DETERMINAZIONE DEL DIRIGENTE SERVIZIO VIA/VINCA 14 ottobre 2024, n. 574

**[ID VIA 1007] - Procedura ex art. 6, comma 9 del D.lgs. n. 152/2006 e ss. mm. ii. relativa a progetto denominato "IMPIANTO DI BIOSTABILIZZAZIONE E SELEZIONE PER RIFIUTI URBANI DEL BACINO BA/2 - AREA AMIU SPA BARI COMUNE DI BARI - BACINO BA/2 - art. 29-nonies del D.lgs 152/06 e smi - Modifica non sostanziale", proposto dalla società AMIU PUGLIA SPA**

Oggetto: Art. 29-nonies del D.lgs. 152/06 e smi – Modifica non sostanziale

Immagine: planimetria generale dell'impianto con indicazione, in rosso, delle aree di accettazione Forsu (b) e accettazione sfalci e residui di potatura (a).

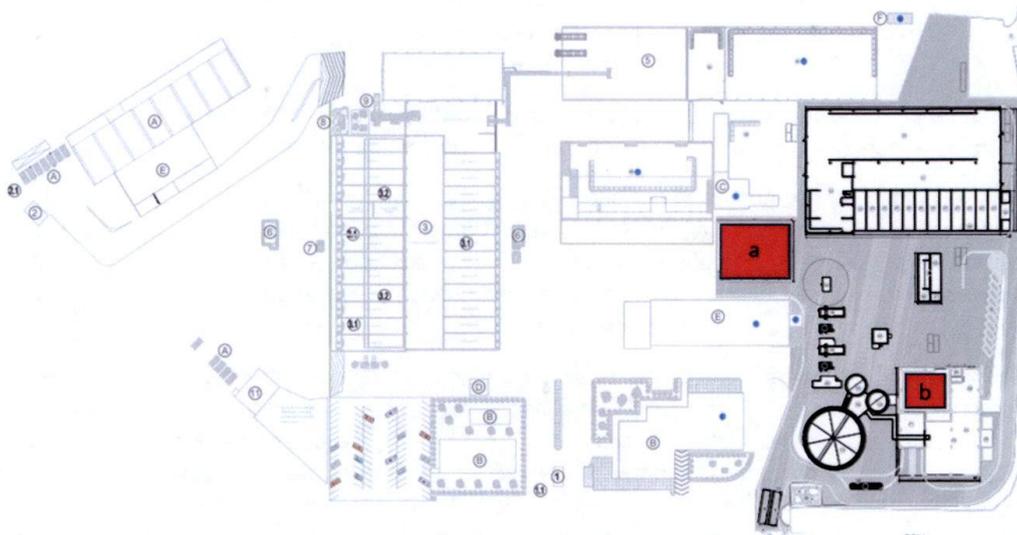
### **Sezione Compostaggio – Modifica n. 1**

Tale modifica si rende necessaria al fine di poter adibire le suddette aree di accettazione (come evidenziato in rosso nella planimetria seguente), in particolari periodi di fermo impianto (ad esempio nell'attuale fase di start up caratterizzata da forte discontinuità operativa) o durante situazioni di crisi ed emergenza, ad area di trasferimento rifiuti per l'ottimizzazione dei trasporti dei rifiuti verso impianti terzi operativi e idoneo al trattamento dei rifiuti.

Per analoghe ragioni la modifica prevede la possibilità, esclusivamente per gli sfalci e i residui di potatura, di poter eseguire attività di triturazione (classificata R12) finalizzata a ridurre il volume dei rifiuti da trasportare, ottimizzare i trasporti e contenere l'impatto ambientale ed economico dell'attività di trasferimento.

*Immagine planimetrica generale dell'impianto con indicazione, in rosso, delle aree di accettazione Forsu (b) e accettazione sfalci e residui di potatura (a).*

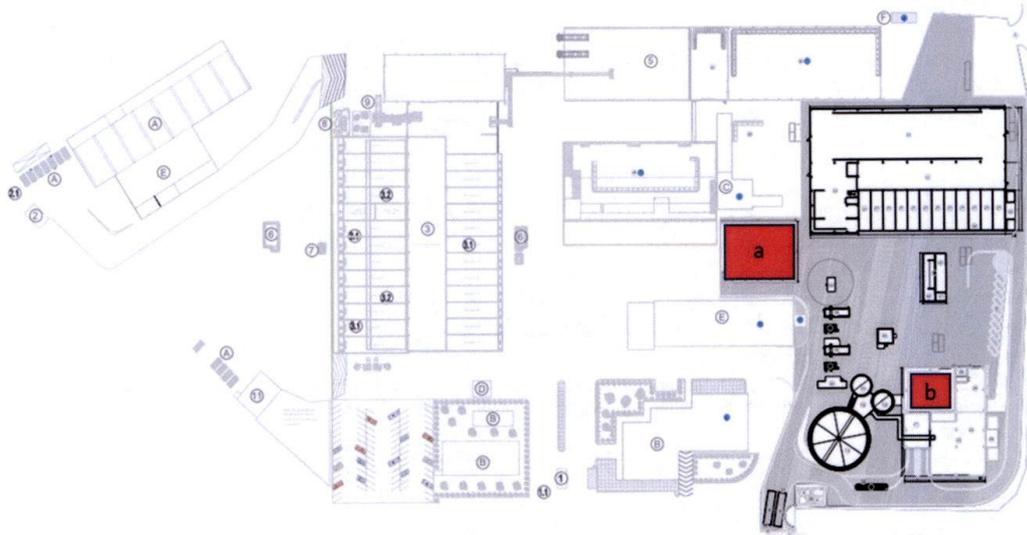
Per quanto concerne l'impianto di compostaggio la modifica proposta si sostanzia nell'aggiungere l'operazione R13 (messa in riserva) per Forsu presso l'area di ricezione, non finalizzata all'esecuzione di ulteriori trattamenti in situ (R3) e operazioni R13 (messa in riserva) e R12 (triturazione e eventuale cernita manuale) per ramaglie, anche mediante l'uso di attrezzatura mobile, non finalizzata all'esecuzione di ulteriori trattamenti in situ (R3), da cui la planimetria seguente, nel trattamento presso la sezione aerobica dell'impianto di compostaggio di biomassa filtrante esausta riveniente esclusivamente dagli impianti TMB gestiti da Amiu Puglia.
